INFORME DE ACCIÓN DE OFICIO POSTERIOR Nº 031-2026-2-0432-AOP

ETAPA DE FORMULACIÓN Y EVALUACIÓN; PRIORIZACIÓN; ELABORACIÓN Y APROBACIÓN DEL EXPEDIENTE TÉCNICO DEL PROYECTO: "MEJORAMIENTO DE LOS SERVICIOS DE ESPACIOS PÚBLICOS URBANOS EN LA PLAZA DE ARMAS DEL DISTRITO DE HUARAL, PROVINCIA DE HUARAL, DEPARTAMENTO DE LIMA", IDENTIFICADO CON CUI N.º 2731511.

HUARAL, 15 DE OCTUBRE DE 2026

Imagen 28
Plano de ubicación y localización

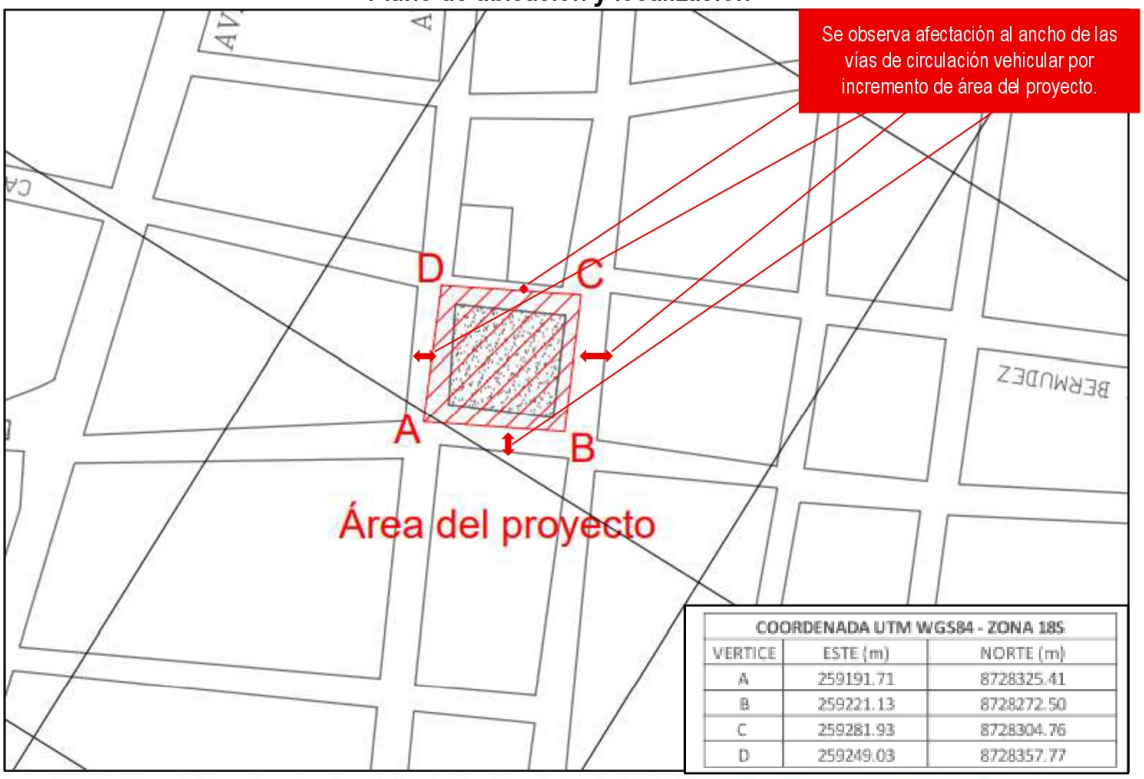
No obstante, de la revisión del plano de ubicación y localización, sí se advertiría una posible afectación a las vías existentes. Además, dicho plano delimita el área del proyecto mediante coordenadas geográficas; por lo que, al efectuar el cálculo correspondiente, se obtiene un área aproximada de 4 134,60 m², con lados perimetrales que varían entre 60,54 m y 68,83 m. Esta información difiere de la consignada en la Ficha del Inventario Turístico del Ministerio de Comercio Exterior y Turismo (MINCETUR), en la que se registra un área aproximada de 2 500,19 m².

Por lo tanto, no es posible determinar con certeza el área definitiva del proyecto. Ello debido a que la entidad señala que la intervención contempla un incremento de 470 m²; sin embargo, los planos de arquitectura no evidencian dicho incremento y, además, carecen de acotaciones que permitan verificar las dimensiones proyectadas. Por otro lado, el plano de ubicación y localización considera un área de 4 134,60 m², lo que representaría un incremento superior a 1 600 m² respecto del área registrada en la Ficha del Inventario Turístico del MINCETUR y de la estimada mediante el sistema Google Earth, que ascienden aproximadamente a 2 500 m².

Imagen 31
Medición estimada de Plaza de Armas de Huaral con Google Earth

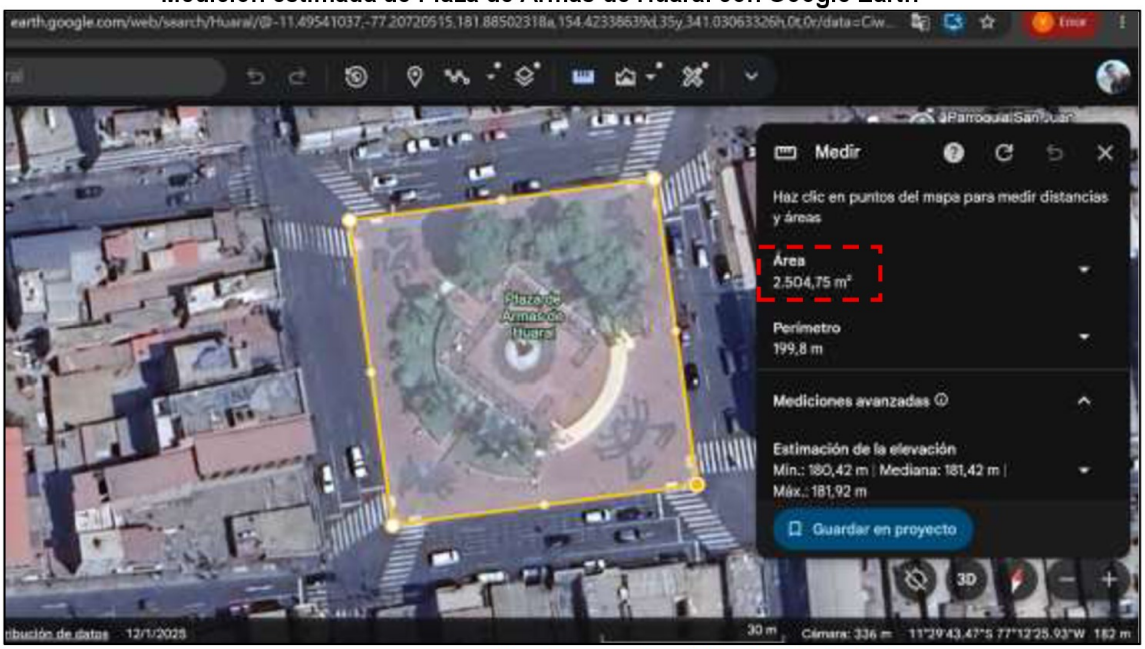
Según coordenadas del plano de Localización y ubicación		Estimado mediante Google Earth	
	Longitud (m)	Área(m²)	Longitud (m)	Área(m²)
A-B	60.54	4134.60	50.00	2504.75
B-C	68.83		49.80	
C-D	62.39		50.00	
D-A	65.82		50.00
